改善箇所説明図

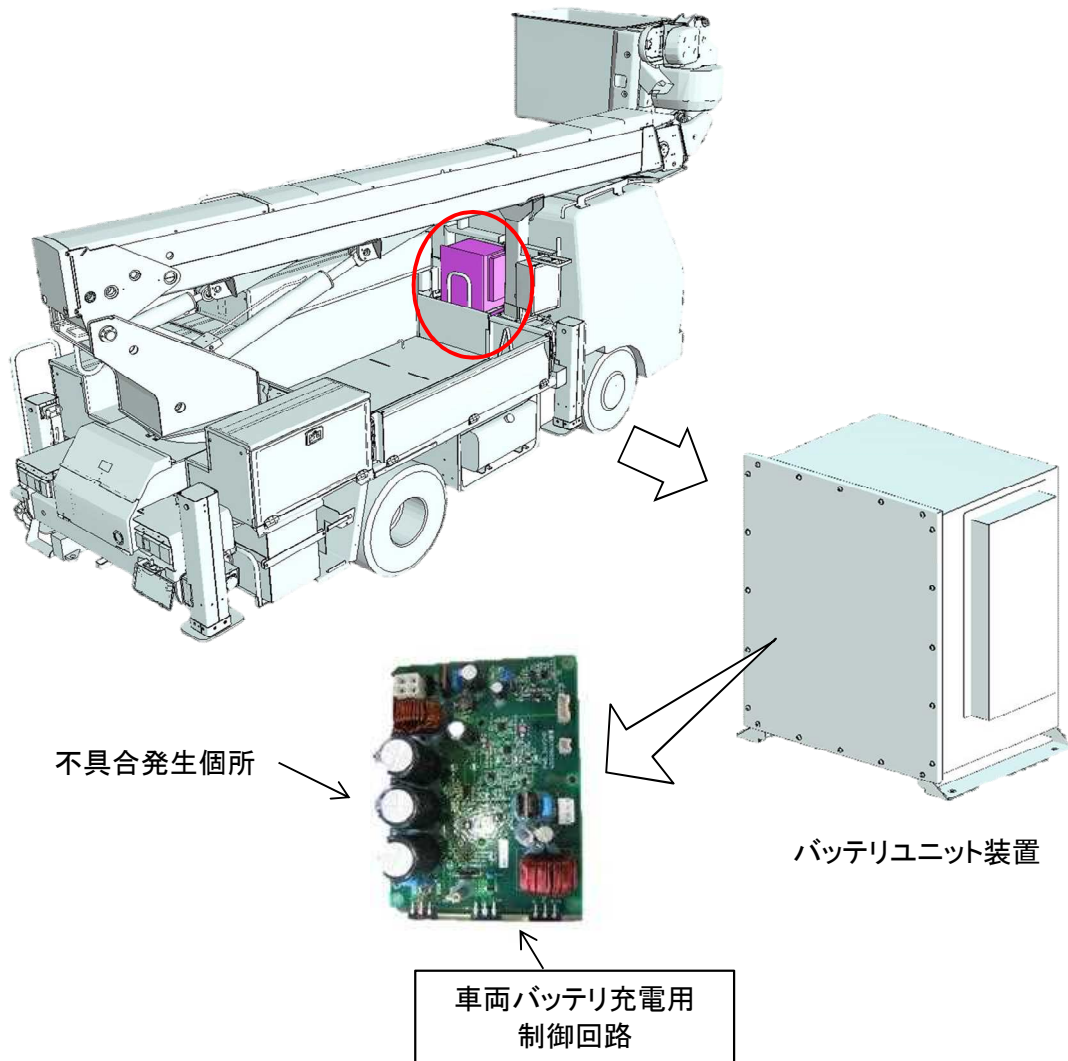
高所作業車の作業装置用バッテリーユニットにおいて、車両用バッテリー充電用制御回路の設計が不適切なため、車両用バッテリーへ充電を止めた直後に電気ノイズが生じることがある。そのため、当該回路内のIC(集積回路)が破損し、車両用バッテリーへ充電することが出来なくなり、そのままの状態で使用を続けると、作業後にエンジンを始動することが出来ないおそれがある。

全車両、車両用バッテリー充電用制御回路を対策品に交換する。
